**Respecto a la conexión a la red de abastecimiento existente:**

La conexión a la red de abastecimiento existente para la operación urbanística "Madrid Nuevo Norte", coincide con la señalada en los informes emitidos por Canal de Isabel II S.A. con fecha 27 de julio de 2018 a la Consejería de Medio Ambiente y Ordenación del Territorio y con fecha 30 de noviembre de 2018 al Ayuntamiento de Madrid, que se citan en los antecedentes. Se indica a continuación la conexión propuesta:

A continuación, se resumen las observaciones al presente Informe que se han ido indicando en los respectivos apartados de dicho Informe. El extracto de observaciones relacionadas no obsta al necesario cumplimiento del contenido íntegro de este informe y de los emitidos por Canal de Isabel II con anterioridad, en lo no contradictorio por el presente.

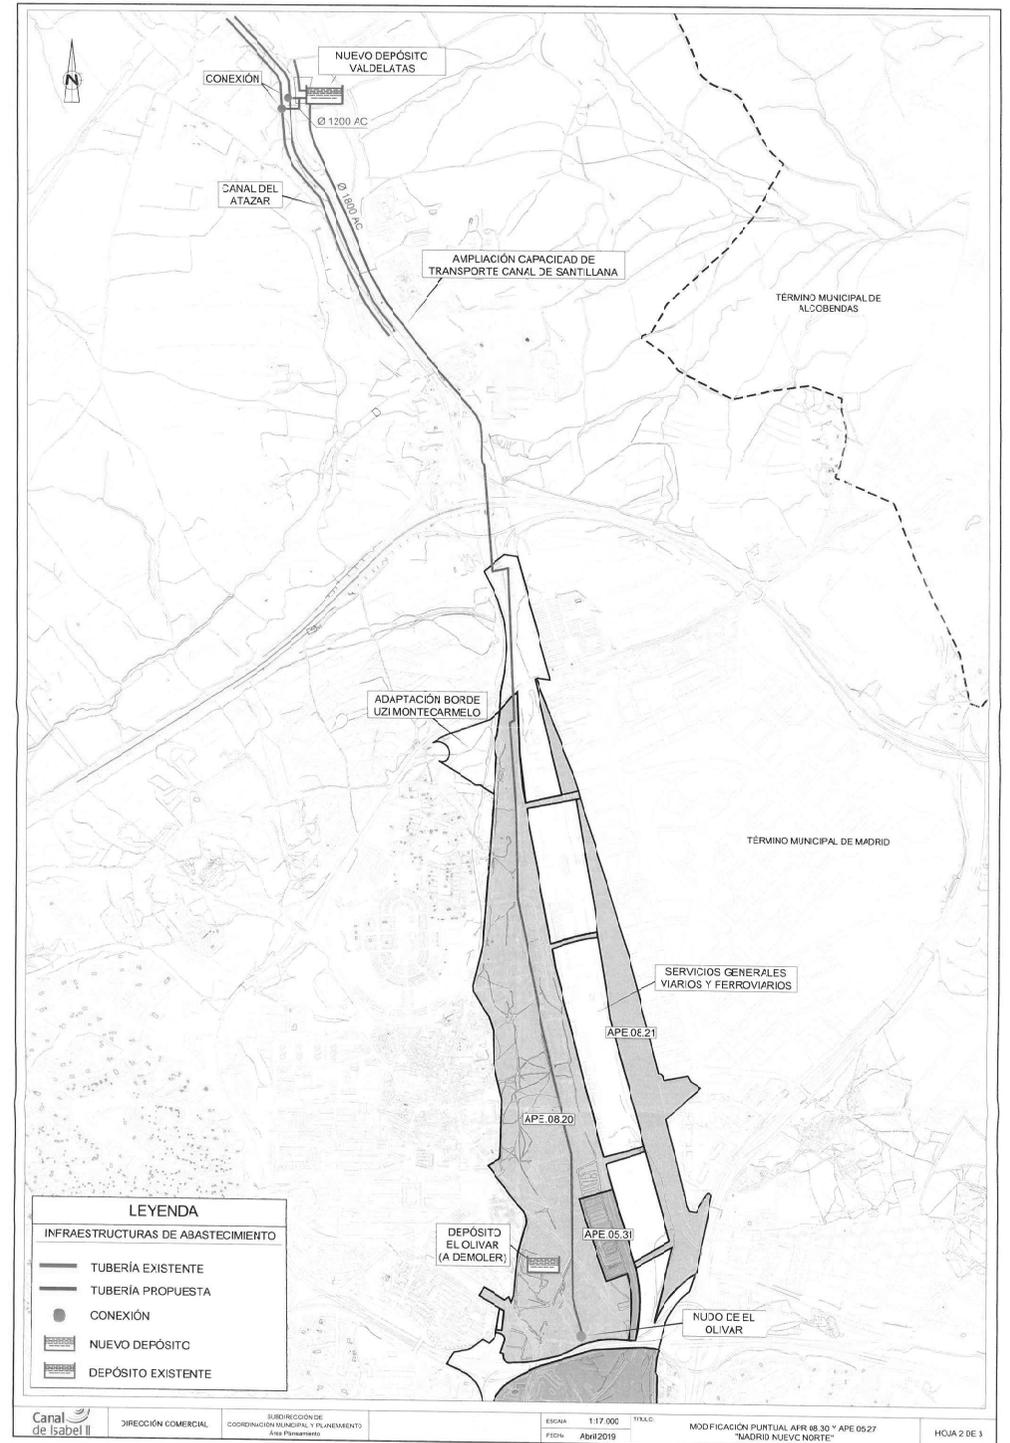
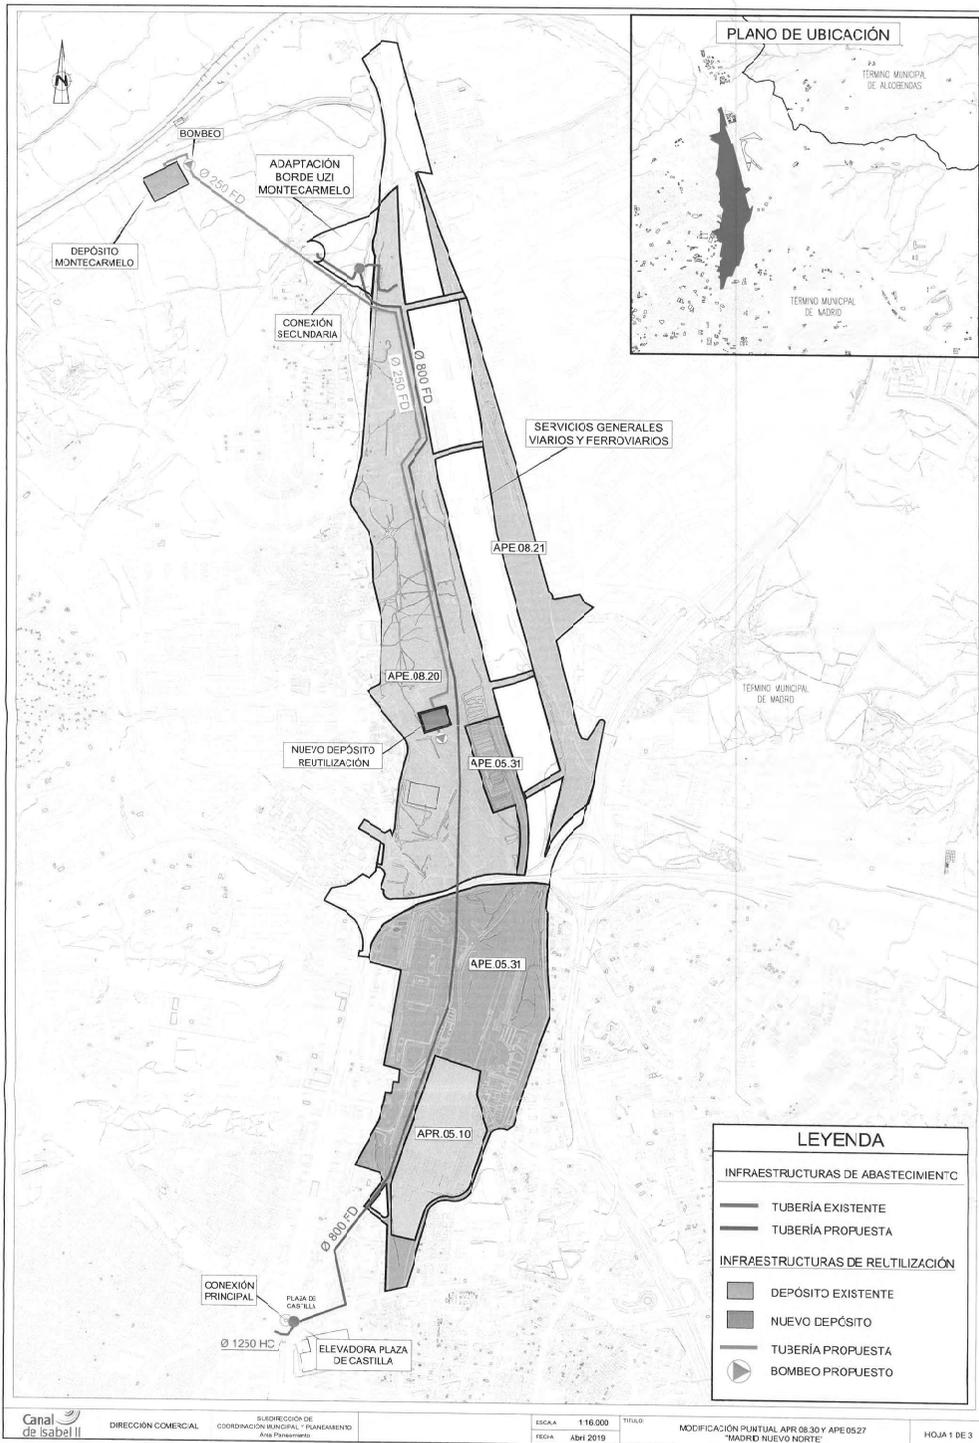
Se adjunta un plano en el que se ubica la actuación urbanística "Madrid Nuevo Norte" y los cuatro ámbitos en los que se divide, y se representan los dos puntos de conexión y una propuesta del trazado de la conducción de fundición dúctil y diámetro 800 mm a ejecutar por el promotor.

ANEXO II  
PLANO DE LA PROPUESTA NUEVA ORDENACIÓN PARCELA INFRAESTRUCTURAL

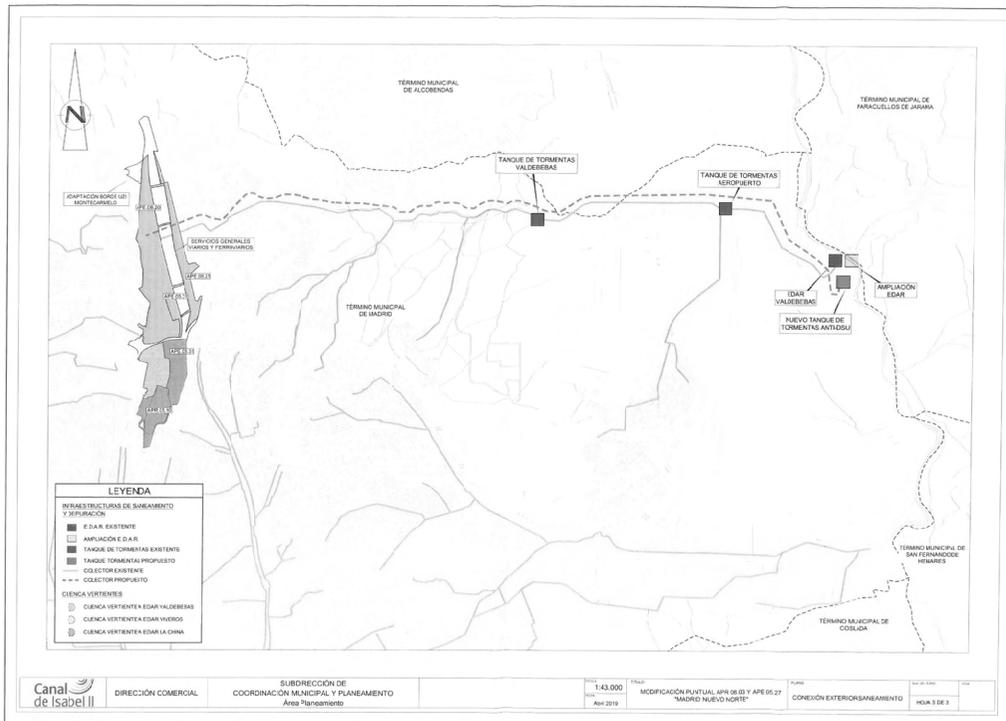
- **Observación 07)** Nudos de El Olivar y Malmea: La parcela calificada como Servicios infraestructurales SI 75-79 que albergará el nudo hidráulico de La Malmea no se ha recogido según la propuesta de esta Empresa Pública que figura en el informe emitido al Ayuntamiento de Madrid con fecha 30 de noviembre de 2018 y que se adjunta de nuevo al presente Informe.

En la propuesta del Documento que se informa, se adjudican terrenos que no son necesarios para su mantenimiento y operación y que actualmente no son propiedad de Canal de Isabel II, por lo que se debe reiterar lo dicho en el informe anterior, **debiéndose modificar el plano MP-02, así como el plano O-06/1 del APE 08.20 - MALMEA-SAN ROQUE-TRES OLIVOS. Cabe señalar que la propuesta de Canal de Isabel II permite destinar más superficie a zonas verdes, así como dar continuidad a las parcelas SC 70 VB, SC 80 VB y SC 81 VB destinadas a este uso dotacional.**

- **Observación 07** Nudos de El Olivar y Malmea: La parcela calificada como Servicios infraestructurales SI 75-79 que albergará el nudo hidráulico de La Malmea no se ha recogido según la propuesta de esta Empresa Pública.

En la propuesta del Documento que se informa, se adjudican terrenos que no son necesarios para su mantenimiento y operación y que actualmente no son propiedad de Canal de Isabel II, por lo que se debe reiterar lo dicho en el informe anterior, **debiéndose modificar el plano MP-02, así como el plano O-06/1 del APE 08.20 - MALMEA-SAN ROQUE-TRES OLIVOS.**
